Informe SINAPROC-DPM-225/17-02-2021

En seguimiento al proceso de evaluación del **ESTUDIO DE IMPACTO AMBIENTAL CATEGORÍA I, PROYECTO; PARQUE DE LAS VILLAS ETAPA D-1 (FOREST VILLAGE FASE D1)**, ubicado en corregimiento de Juan Demóstenes Arosemena, distrito de Arraiján, provincia de Panamá Oeste, ingresado el 15 de octubre de 2020, para su evaluación por la Sección de Evaluación de Impacto Ambiental del Ministerio de Ambiente de Panamá Oeste, deseamos expresarle que luego de revisar el Estudio de Impacto Ambiental, tenemos a bien solicitarle lo siguiente:

**ESTUDIO DE IMPACTO AMBIENTAL, CATEGORÍA 1,  
PARA EL PROYECTO**

**“PARQUE DE LAS VILLAS D-1 (FOREST VILLAGE FASE  
D1)**

FOTO 5. PUNTO BAJO AGUAS ARRIBA DEL ÁREA PROPUESTA A CONSTRUIR PARQUE LAS DE LAS VILLAS ETAPA D-1.

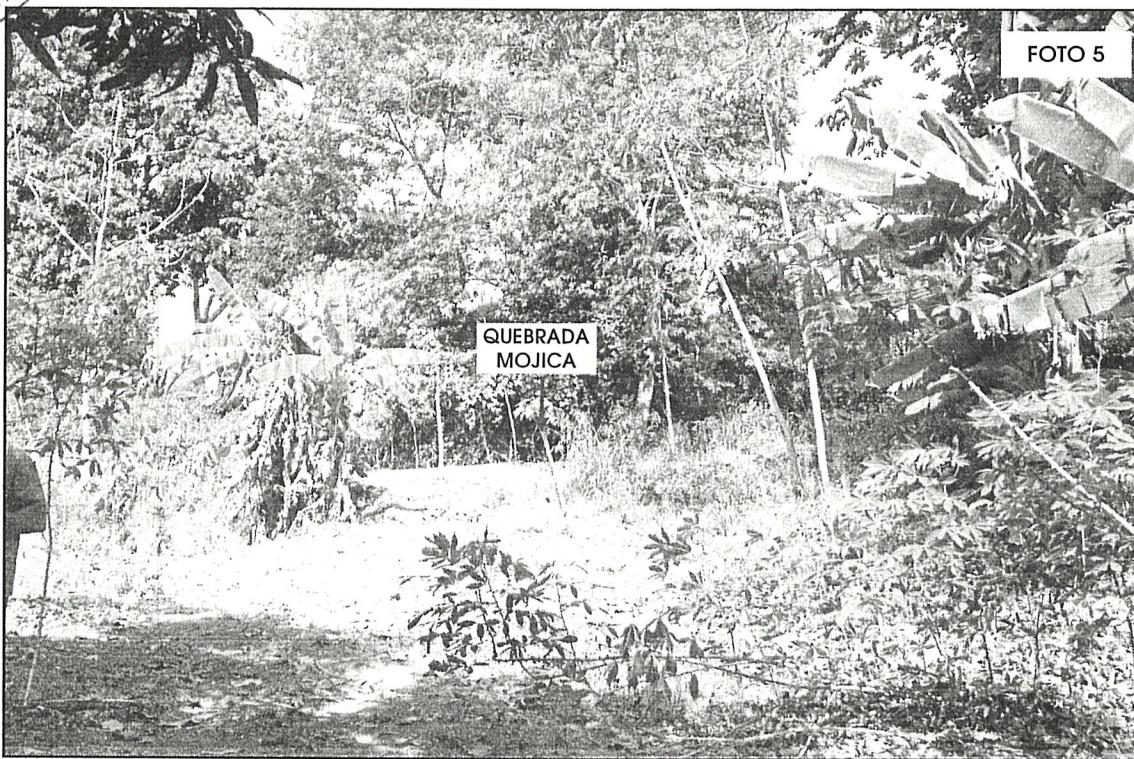
4. Construir un dique o barrera que impida el ingreso de la corriente de la quebrada Mojica, en el punto bajo que se encuentra en la propiedad de Agroganadera del Oeste, S.A., y que colinda con Las Praderas Etapa I y Parque Las Villas Etapa D-1. Con el dique se garantiza que las aguas no afectarán a los residenciales ubicados aguas abajo.

1. Plano que dice del volumen de tierra, en m<sup>3</sup>, para realizar el relleno del polígono a construir las torres de apartamento.
2. Copia del informe generado por SINAPROC
3. Documentos (3 páginas) relacionado con el EsIA categoría 2 del proyecto Parque de Las Villas.

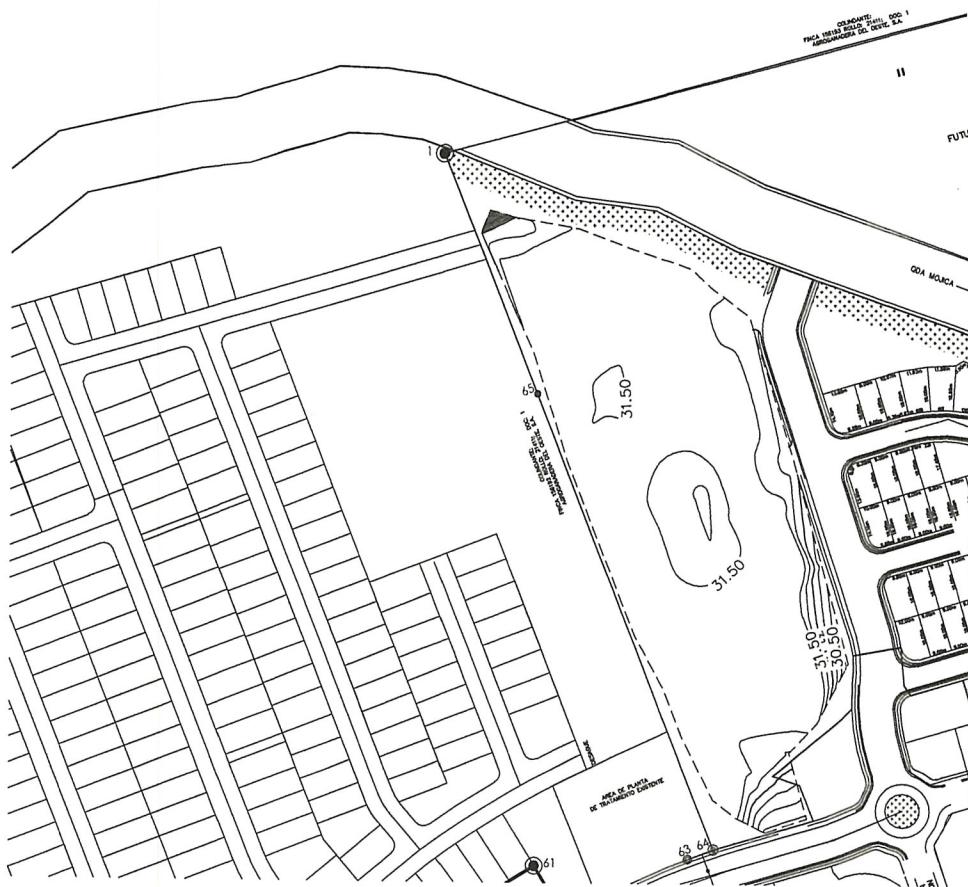
1. *Aclarar la cantidad de tierra para relleno a utilizar en metros cúbicos ( $m^3$ ) para llevar la topografía del terreno a su cota final, al nivel deseado con la vía principal, ya que no se menciona en el punto 5.0 DESCRIPCION DEL PROYECTO, OBRA O ACTIVIDAD, página 17 del EsIA.*

Lo que se requiere por llenar, según las cotas actuales, es lo que nos indica el plano adjunto, 48.6 mil metros cúbicos.
